**Avis sur le projet de centrale photovoltaïque au sol au lieu-dit
« Le Poujoulet » sur la commune de Marvejols (Lozère)**

N°Saisine : 2024-014093

N°MRAe : 2025APO17

Avis émis le 4 février 2025

Figure 2: plan de masse (source : dossier)

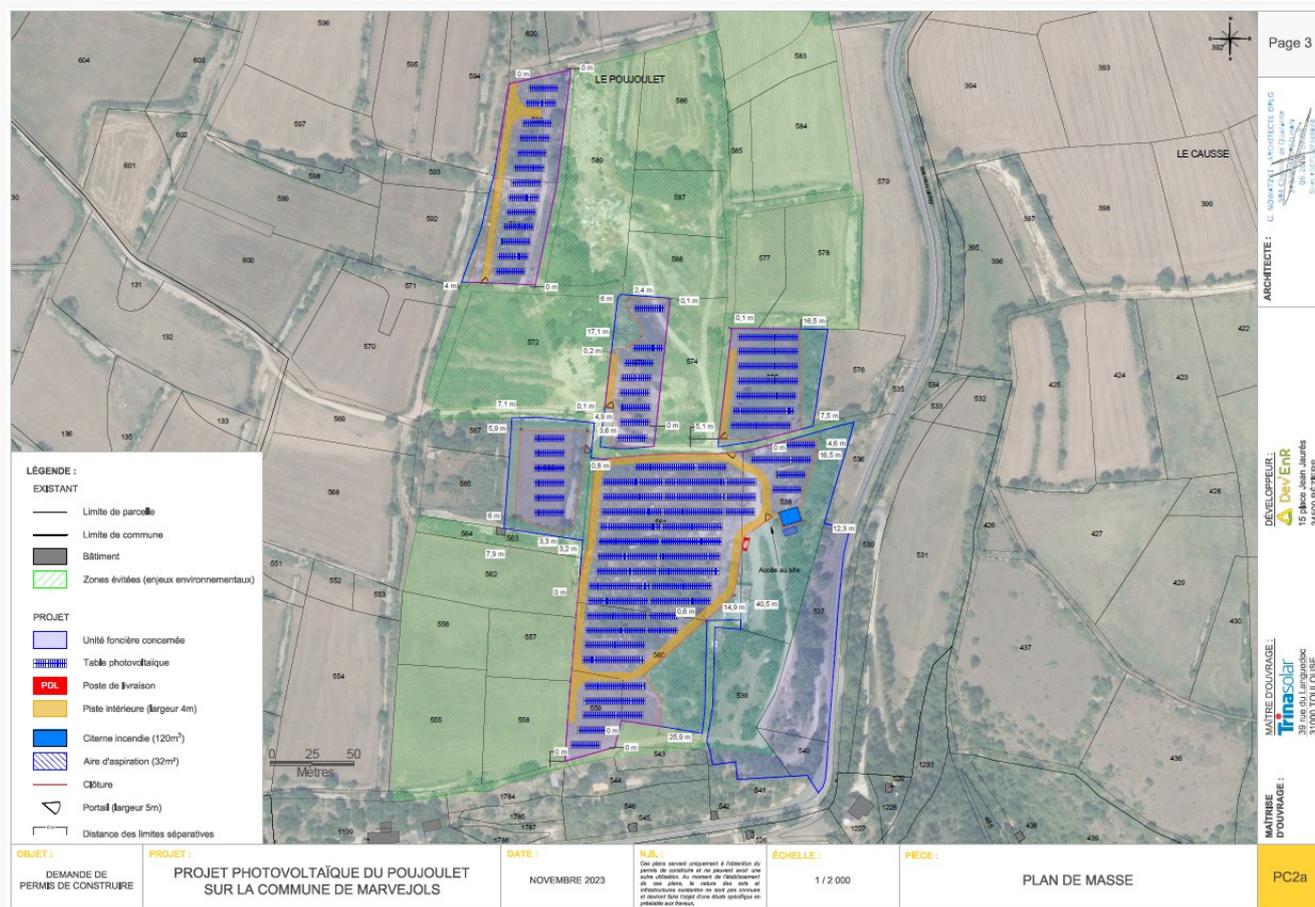
Toutefois, la description des travaux est générale et générique : elle mérite d'être complétée et adaptée au projet. Ainsi, l'étude indique que le positionnement des tables peut évoluer ou évoque la base de vie sans la localiser précisément.

La MRAe recommande de compléter la description du projet, dont la hauteur par rapport au sol en point bas des modules photovoltaïques, et des aménagements nécessaires en phases de chantier et d'exploitation.

La MRAe rappelle que la hauteur par rapport au sol du point bas des panneaux photovoltaïques doit permettre le maintien et le développement de la biodiversité et des fonctions écologiques des sols.
